Krycí list ZBV

Název a evidenční číslo Stavby: II/105 - Severní obchvat Jílového u Prahy, 5211521005 Číslo a název stavebního objektu/provozního souboru (SO/PS) SO 301.1 Odvodnění Severního obchvatu Jílového u Prahy, I. etapa Číslo a název podobjektu/rozpočtu:	Číslo SO/PS/ /číslo Změny SO/PS: 301.1/2	Číslo ZBV: 35
---	---	-----------------------------

Změnový list

**FORMULÁŘ PRO OHLÁŠENÍ ZMĚN STAVBY
„II/105 – Severní obchvat Jílové u Prahy“**

Splašková kanalizace se zaústěním do jímky (kolize SO 522)

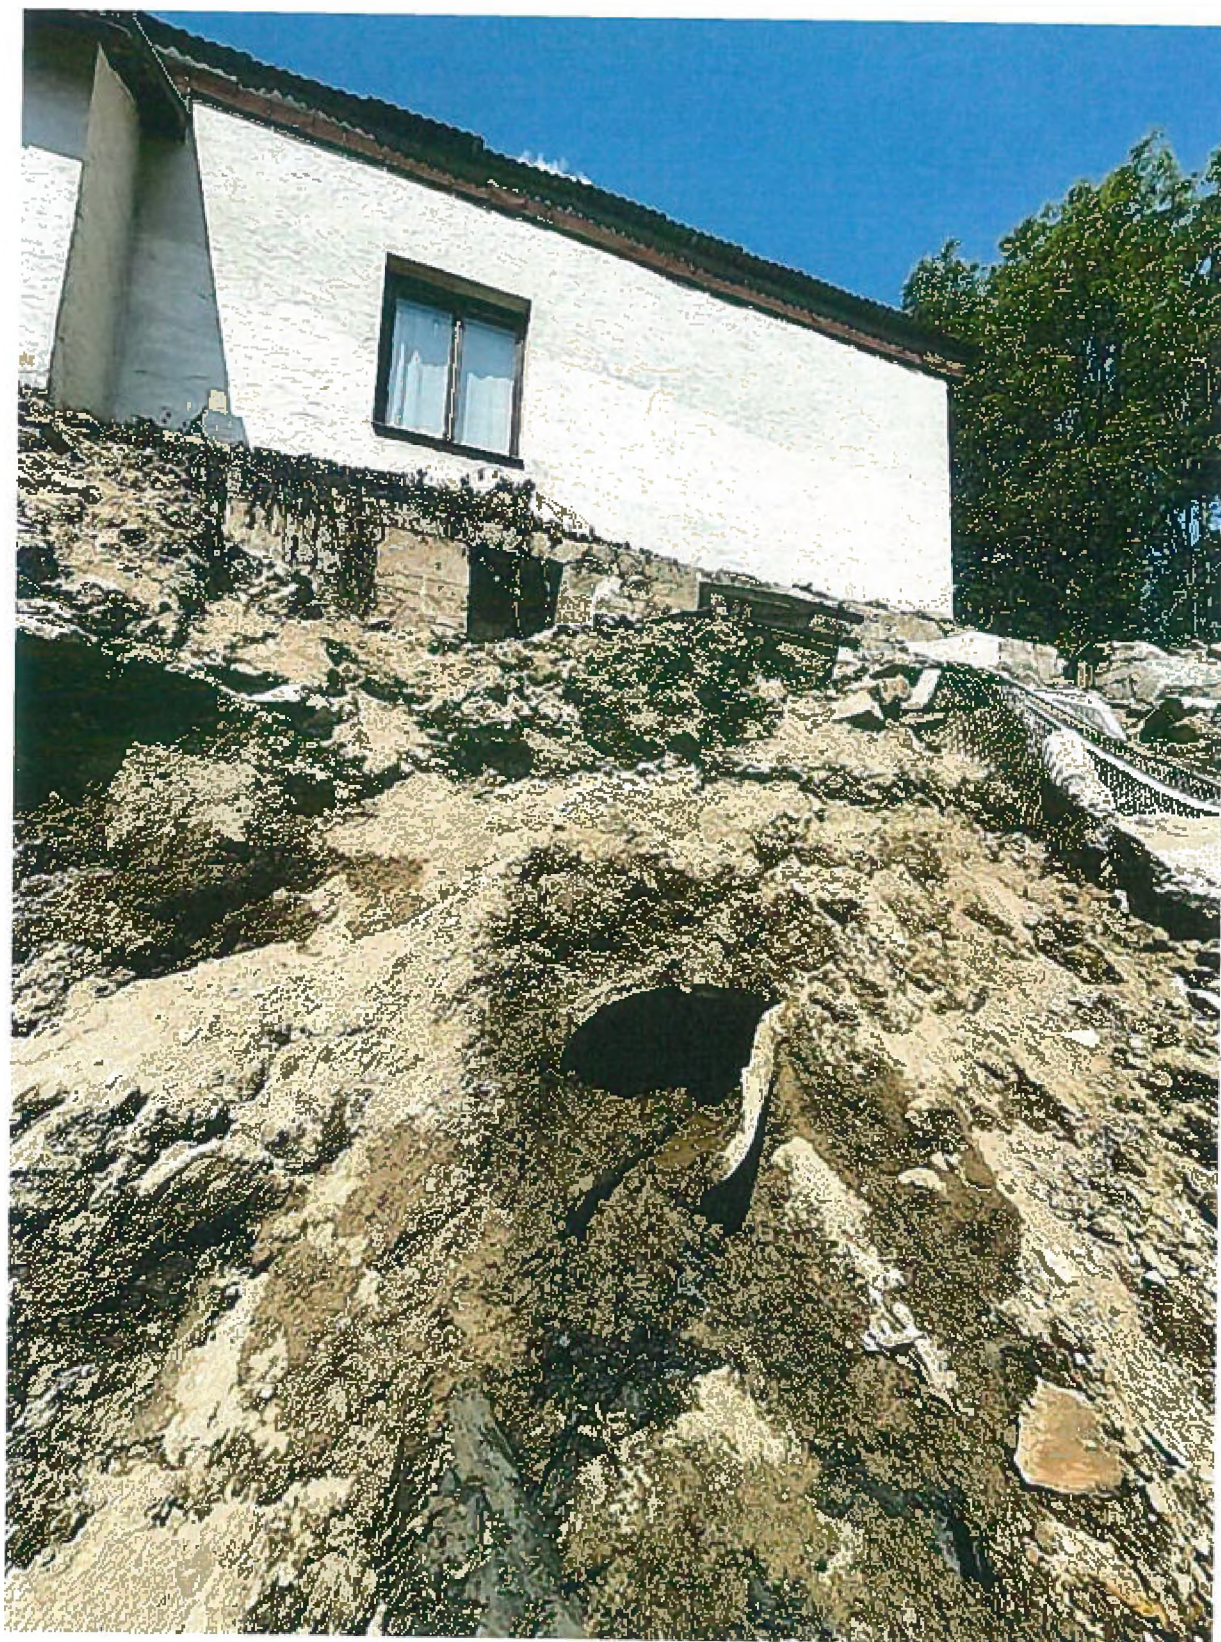
Kolize stávajících inženýrských sítí se stavební jámou pro retenční nádrž SO 361 ve staničení km 0,440.

V rámci provádění výkopových prací pro SO 361 byla objevena, obnažena splašková kanalizace DN 300, která vede z objektu areálu První Jílovské (objekt prodejna krmiv, Parcelní číslo: st. 1480/4), do betonové velkokapacitní jímky, která je na druhé straně původní komunikace. Tato kanalizace je polohově kolmo vůči ose nově budované komunikaci (II/105). Tato splašková kanalizace je uložena průměrně 20-30 cm pod povrchem stávající komunikace. Podkladem pro ohlášení této změny je provedené

geodetické zaměření ze dne 12.8.2022, které je přílohou předmětného OZS. Dále byla při výkopových pracích nalezena betonová kanalizace DN 400 nátok a DN 250 výtok, které také protíná objekt SO 361 a SO 301.1 viz přiložena fotodokumentace. Tato kanalizace byla provizorně přepojena, aby nedocházelo k zaplavování stavební jámy. Dále v těchto místech vede i vodovod a el. přívod do objektu staré váhy (Parcelní číslo: st. 1378/1), který jsme také provizorně přeložili viz fotodokumentace. Je nutné navrhnout i trvalou polohu všech nově objevených sítí v návaznosti na budování tělesa komunikace a spojených objektů. Sítě prochází tělesem komunikace a v rámci PDPS tyto sítě nebyly zkrešleny ani řešeny. Objekty, které jsou potencionálně v kolizi jsou tyto: SO 301.1, SO 301.2, SO 361, SO 902, SO 903, SO 522

Tímto dochází ke změně a PD musí být upravena či doplněna o návrh přeložek těchto původně neřešených sítí společně s výkazem výměr, čímž dojde ke změně oproti SOD. Upozorňujeme, že bude muset být zpravováno ZBV. Tato skutečnost má dopad na časový postup výstavby z důvodu vyšší, nejen časové náročnosti prováděných prací.
